[ID: 9143] Procedura di Verifica di assoggettabilità a V.I.A di competenza nazionale. Progetto definitivo "Adeguamento e potenziamento impianto di Vado Ligure zona industriale 2<sup>a</sup> fase. PRG con modulo 750m di un binario; ACC con implementazione apparato di segnalamento alto da treno". Intervento in PNRR.

Proponente: Società Rete Ferroviaria Italiana S.p.A

Trasmissione osservazioni della Regione Liguria

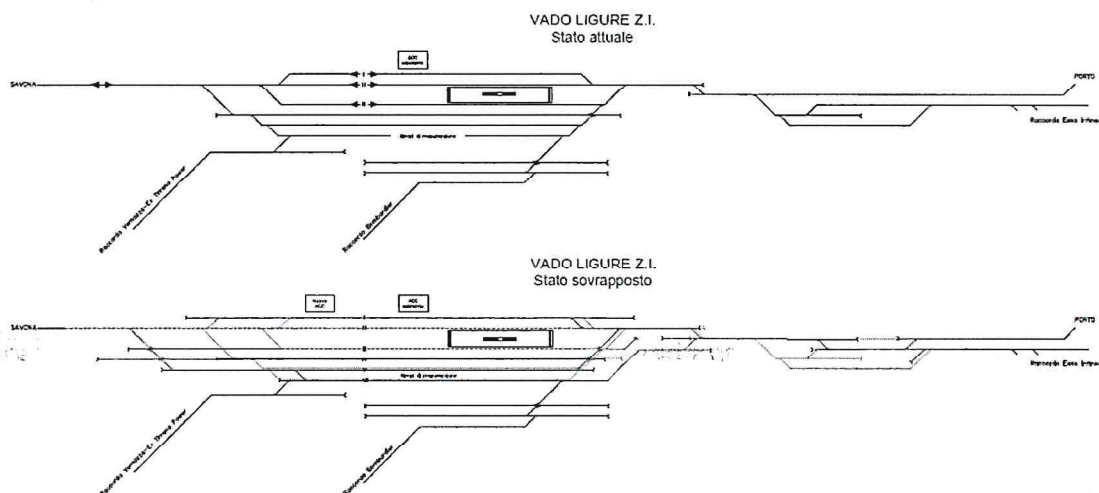
Di seguito un estratto dal documento IV0H02D16DXES0001001A-layout, con lo stato attuale e lo stato a progetto sovrapposto. Lato Porto non sono previsti spostamenti significativi al fascio di binari rispetto alla configurazione attuale, mentre nel tratto direzione Savona è prevista la realizzazione di un nuovo fascio di binari con ampliamento della sede ferroviaria esistente (con ampliamento a 5 binari in affiancamento).

Fig.A – Area Intervento rispetto ai corpi idrici individuati dal PTA

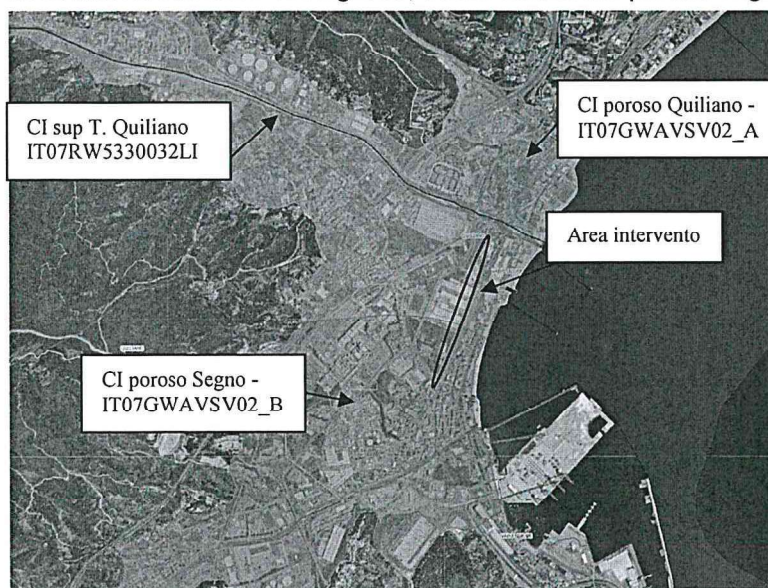
Dal punto di vista della compatibilità con il Piano regionale di Tutela delle Acque (PTA) vigente (aggiornamento con DCR n. 11/2016) la zona di progetto non interessa direttamente corpi idrici superficiali tipizzati nello stesso PTA, ma ricade su entrambi i corpi idrici sotterranei di tipo poroso denominati: Quiliano-codice IT07GWAVSV02\_A e Segno – codice IT07GWAVSV02\_B.

Nella successiva Figure A si è evidenziata la localizzazione dell'intervento rispetto alla rappresentazione cartografica dei corpi idrici individuati nel PTA vigente, come risulta dal portale regionale.

Dal punto di vista della compatibilità con il Piano regionale di Tutela delle Acque ad oggi vigente, in base a tutto quanto sopra premesso e per tipologia stessa di intervento, non si prevedono in fase di esercizio impatti significativi sui corpi idrici superficiali e sotterranei individuati nello stesso PTA.
